土木學會誌 第十七卷第八號 昭和六年八月

## 赴戰江水電工事に就て

(第十七卷第六號所載)

第一圖

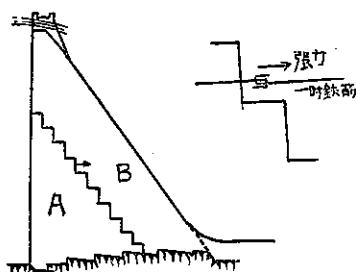
(1) 廢水堰堤の施行を二段に分割したるは發電を早め資產を有利に活動せしむる必要上決定せられしことなるべく池内埋没の憂少き同堰堤の如き場所には至極尤もなる方法と稱すべし。第一段の A 部コンクリートと第二段の B 部コンクリートとの縫目鉛直面に一時鐵筋棒を挿入せしは普通コンクリート施工縫目に使用するが如く新舊コンクリートの附着力増加を計らんが爲ならんと思考せらる、一日又は數日の間を置きて打ちたるコンクリートならば斯かる鐵筋の作用も相當效果あらんも一箇年以上も経過したる後第一段と略々同容積の第二段コンクリートを打ち其の縫目の附着力を鐵筋に依りて補強せんとするは其の效果に疑なからずや、即ち第一圖 A コンクリートは既に一年近く以前に打ちたるものなる故殆んど收縮作用は無きものと見做し得れ共 B コンクリートを打ちこれが硬化收縮するに當り鐵筋を挿入しあらば之れが受くる強度丈は B コンクリート體積の收縮力に従ひ A 堰堤が收縮方向(主として後方)に引かるゝが故に A 堰堤の堤頂附近にては堰堤本體に相當大なる轉倒力を生ぜしむるものならずや、之れは鐵筋を廢し只だコンクリートを填充するとも新舊コンクリートのアドヒーシブ・ストレンジスだけは轉倒力となりて作用する譯なる故危險側の外力となることは同様なり。目下竣工に近きソヴィエット聯邦ドニエプル堰堤の實例を見るも巨體コンクリートの收縮影響の甚大なることは明なり。

即ち斯く二段に分ち堰堤コンクリートを施工する場合は繋ぎの鐵筋を廢し堤體の伸縮緩手の前後に第二圖の如く鐵板等の洩水止を施し置き B 部コンクリートは自由に收縮せしめ後日 AB 兩コンクリート縫目に膠汁注入を施す等の方法を佳良なりと思考す。尙ほ縫目の形狀も水平垂直の階段狀と爲すよりも他に良好なる形狀なきや
